# DOSSIER DE DEMANDE D'AUTORISATION ENVIRONNEMENTALE

**GSM**  
SAINT-COLOMBAN (44)

Note de complément aux remarques formulées  
par les services consultés

Figure 3. Localisation des zones ICPE pour la carrière en situation future

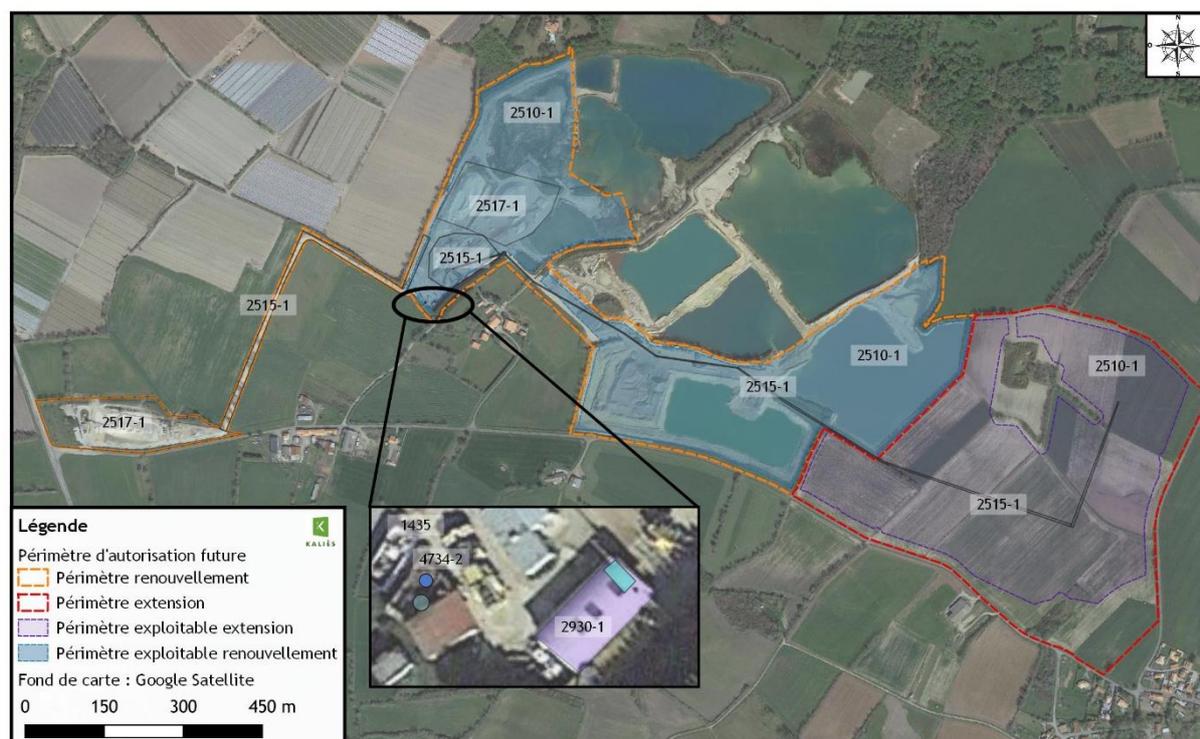
*Rubrique ICPE 4331 : cette rubrique n'est pas indiquée dans le tableau, cependant la figure 37 de la page 81 localise une installation 4331. Par ailleurs, la distribution de carburant est localisée à distance du stockage de GNR dans cette même figure 37. Ce point est à confirmer.*

La figure 37 sera modifiée dans la V2 afin :

- d'enlever la rubrique 4331 (quantité inférieure au seuil de 50 t) ;
- de repositionner la rubrique 1435 (distribution de GNR) à proximité de la cuve de stockage (4734).

Figure 5. Coupe topographique de la zone humide - Source : Ouest AM

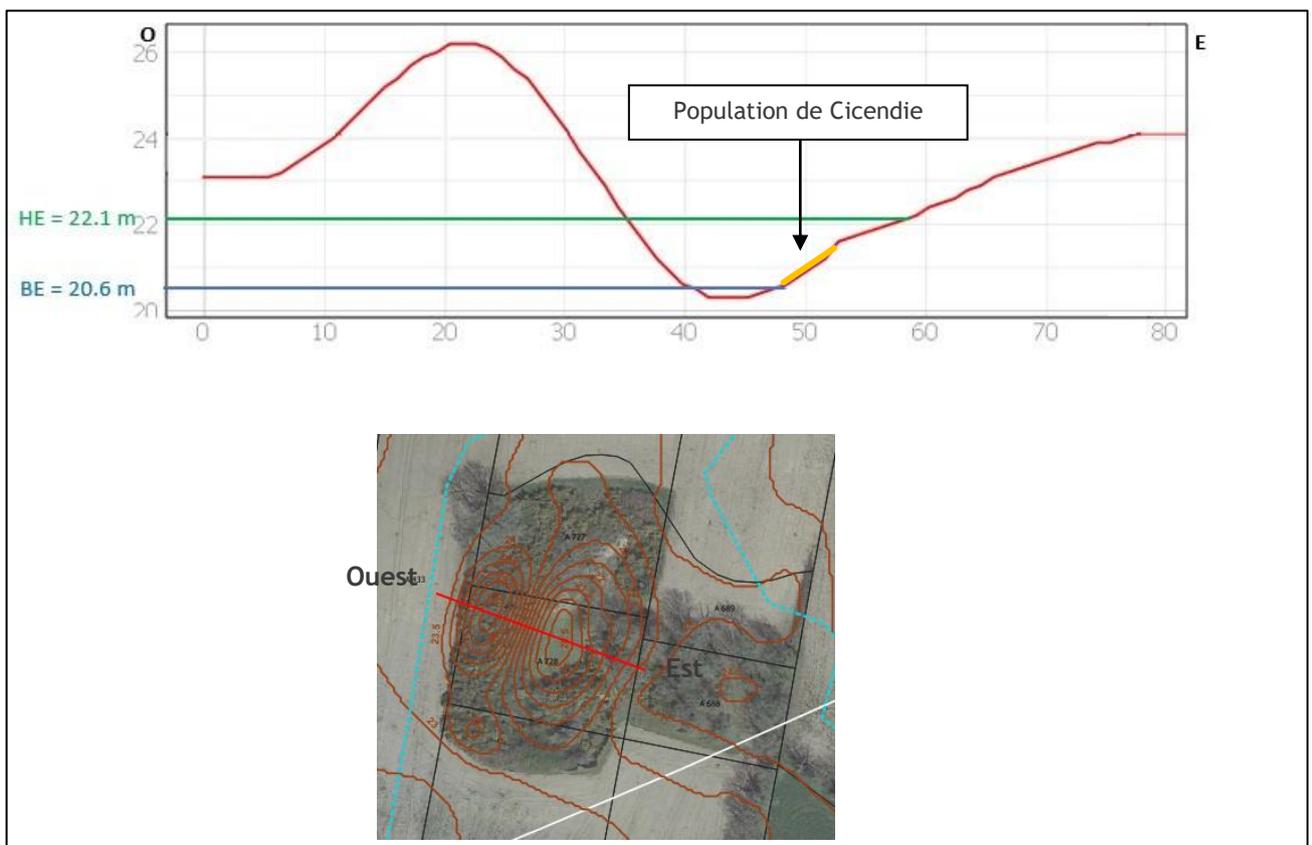
*L'étude ne s'est pas attachée à détailler la dynamique de l'eau de cette zone humide, par où et comment elle se charge en eau. Cette zone se situant entre la zone d'exploitation future et le cours d'eau du Redour, les excavations font courir un risque de drainage de la zone humide et un assèchement. **Un point sur le fonctionnement de la zone humide est attendu.***

Les relevés des niveaux d'eau réalisés par GSM permettent de connaître les niveaux de basses eaux (20,6 m NGF) et de hautes eaux (22 m NGF) au droit de la zone humide. Ces niveaux d'eau sont reportés sur la coupe de la topographie de la zone humide ci-dessous :

La population de cicendie naine prend place dans cette tranche soumise au marnage dans sa partie haute comme représentée sur la vue coupe précédente.

Figure 9. Phasage de plantation des haies - Source : Rue des Murailles

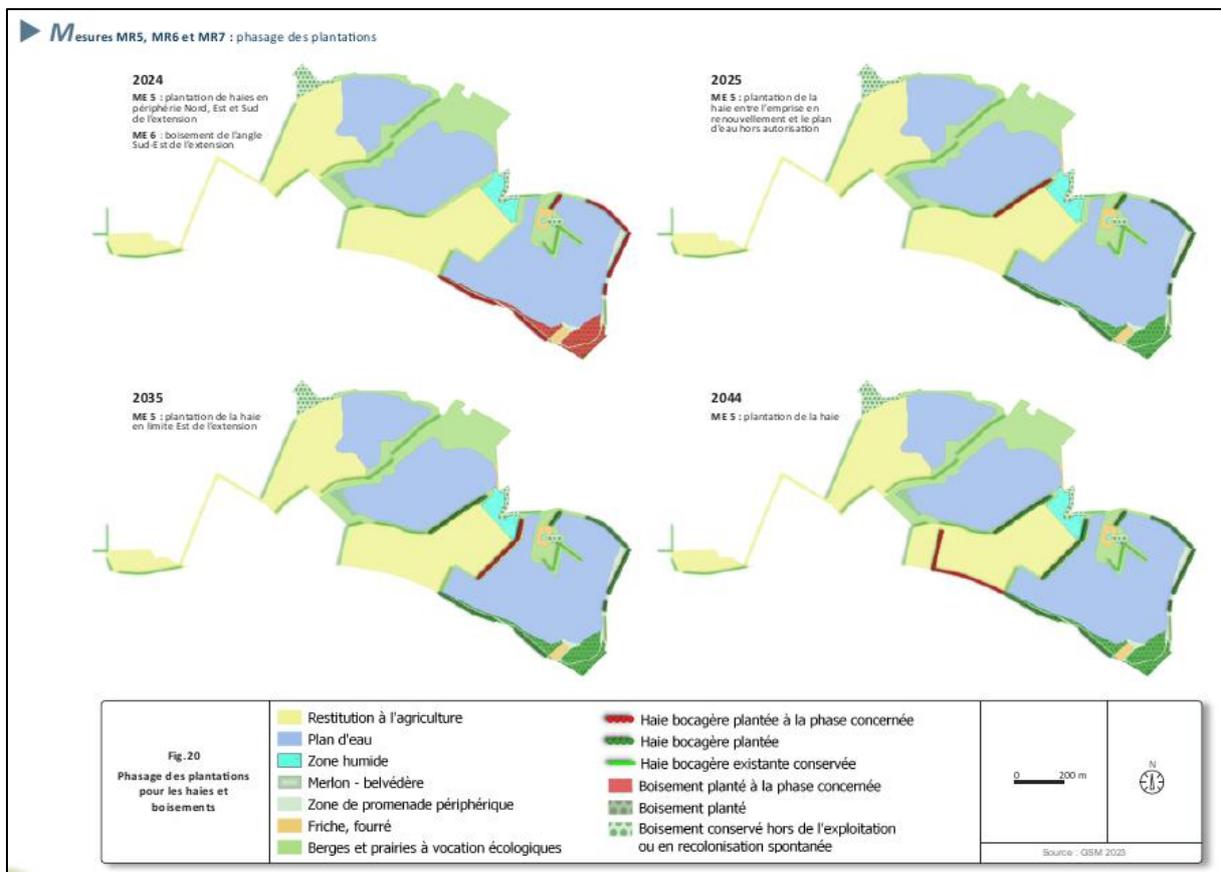
La lisibilité de la localisation des haies à planter doit être améliorée.

La représentation graphique du périmètre autorisé et de celui d'extension sur le règlement graphique du PLU montre la présence de haies protégées au niveau de la carrière actuelle. Certaines de ces haies semblent être absentes des représentations graphiques du site actuel. Ce point est à corriger ou à expliquer. Des haies à planter semblent localisées (voir remarque E11) au niveau de certaines de ces haies absentes.

La commune de SAINT-COLOMBAN dispose d'un PLU (Plan Local d'Urbanisme) approuvé le 21 juin 2012 par le Conseil Municipal. Cependant, au moment de la réalisation de la demande d'autorisation d'exploiter qui a abouti à l'Arrêté préfectoral initial du 05/07/2000, remplacé par l'Arrêté préfectoral du 21/12/2012, c'est le Plan d'Occupation des Sols (POS), alors en vigueur, qui a été pris en compte. Le POS n'intégrait pas de protection de haies.

Les haies et boisements protégés au titre de l'article L.123-1-5.7° ont cependant été pris en compte par la société GSM dans le cadre de la remise en état en plantant de nouvelles haies à l'emplacement des anciennes.

Les haies protégées au PLU feront l'objet d'une modification dans la procédure de déclaration de projet emportant mise en compatibilité du PLU en cours.

Ce point a été précisé au niveau du chapitre XI.1 Dispositions d'urbanisme de la pièce 6.2 Etude d'impact dans la V2 du dossier.

Figure 11. Evolution piézométrique des ouvrages périphériques au projet d'extension de la carrière de la Grande Garde

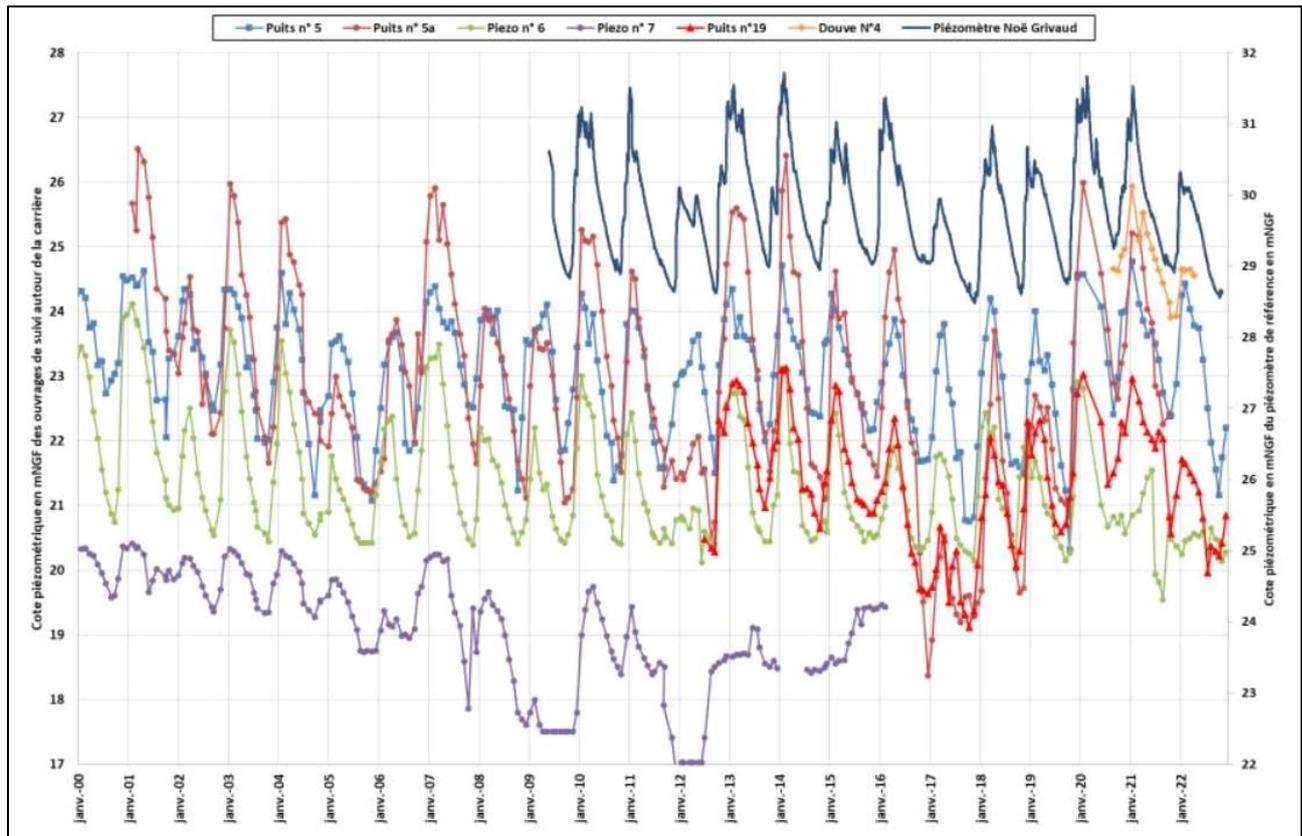
Page 47 : une analyse du puits n°7 est faite en référence à la figure 33 de la page suivante, mais cette figure 33 ne représente pas le puits n°7. Les analyses relatives au puits ou piézo n°6 portent en particulier sur les années 2001 et 2005 alors que la représentation de la figure 33 ne commence qu'en 2009. Si des années supplémentaires sont ajoutées sur le graphique, il conviendra de veiller à la lisibilité qui est tout juste acceptable.

abaissement de 1,3 à 1,5m est enregistré entre juillet et septembre 2021, semblant résulter de l'exploitation des bassins B11 et B12 à proximité dans la carrière actuelle ;

- Le puits n°5a, distant d'environ 80 m au sud de la zone d'extension projetée, présente des amplitudes annuelles variables et assez marquées notamment en période estivale. Un abaissement significatif est observé entre octobre 2016 et mars 2018, synchrone à celui observé sur le puits n°19 du Marais Gâté, pourtant distant de plus de 1km. L'origine de cette évolution piézométrique n'est pas discernée, pouvant résulter d'effets de pompes locaux.
- A la Brosse Gaspaille, Puits n°5, la signature piézométrique est identique à celle du piézomètre de référence de Noë Grivaud

Figure 24. Localisation des parcelles non renouvelées

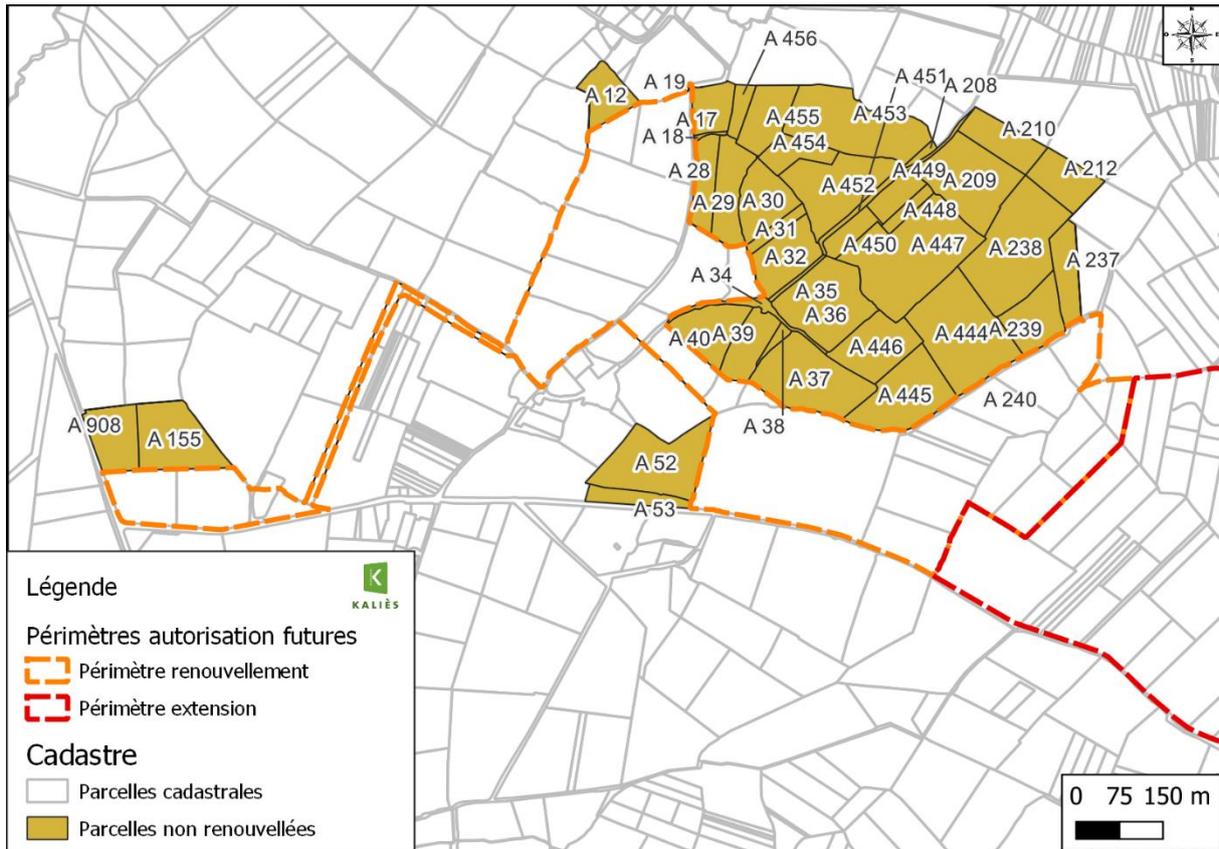
*Page 15, il est indiqué que la surface à rétrocéder est composée de deux plans d'eau alors que 3 autres zones ne sont pas demandées en renouvellement.*

Les surfaces et les zones non renouvelées seront mises à jour dans la pièce 3.4 Foncier et 6.2. Etude d'impact, pour la V2 du dossier.

Figure 37. Localisation des terres agricoles - Source : GSM

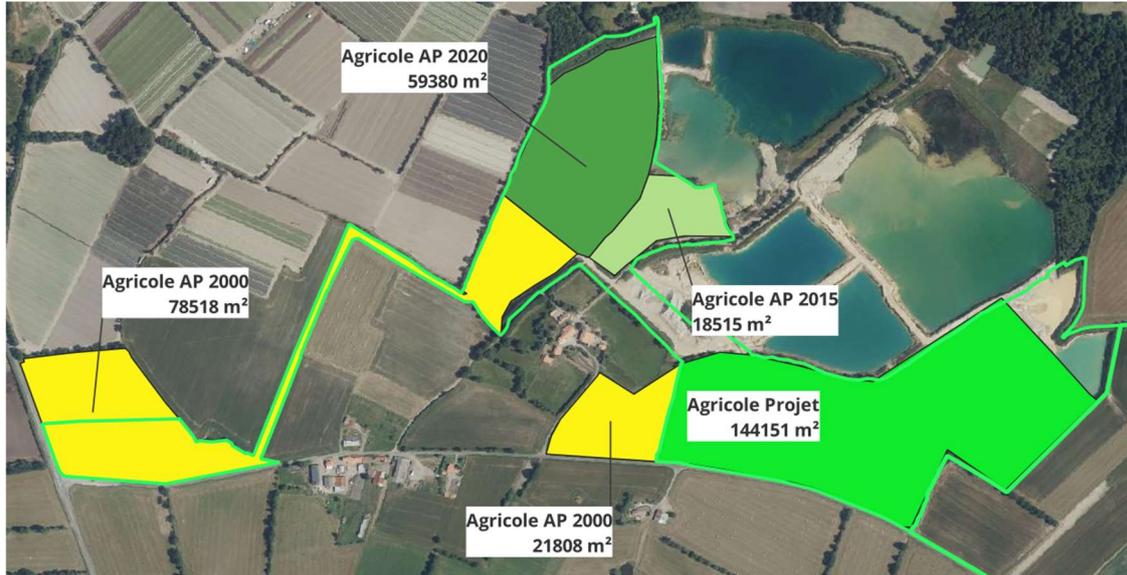
*La figure 34 p284 des annexes présente le schéma général de remise en état. La zone humide évitée au nord de l'extension et la dépression supplémentaire proposée en mesure d'accompagnement y sont cartographiées en boisement et zone agricole. Cette destination n'a pas de sens compte tenu de leur fonctionnalité durant l'exploitation (réservoir de biodiversité). Cette carte est à modifier. Il est souhaitable que la majeure partie du site retrouve une vocation agricole et un profil bocager en fin d'exploitation.*

Dans le cadre du présent projet, il y a une forte progression des surfaces remblayées à vocation agricole depuis la 1<sup>ère</sup> autorisation en passant d'environ 10 ha en 2000 à 18 ha en 2020. 14,4 ha supplémentaires sont liés au projet d'extension, ce qui représente près de 65 % de la surface exploitée sur l'extension (22 ha).

De plus, un remblaiement total de la sablière nécessiterait de grandes quantités de matériaux inertes extérieurs que le territoire n'est pas capable de fournir sur la durée sollicitée. Sur les 20 années sollicitées, 1 600 000 tonnes de matériaux inertes seront destinées au remblaiement de la carrière, pour le réaménagement en terres agricoles.
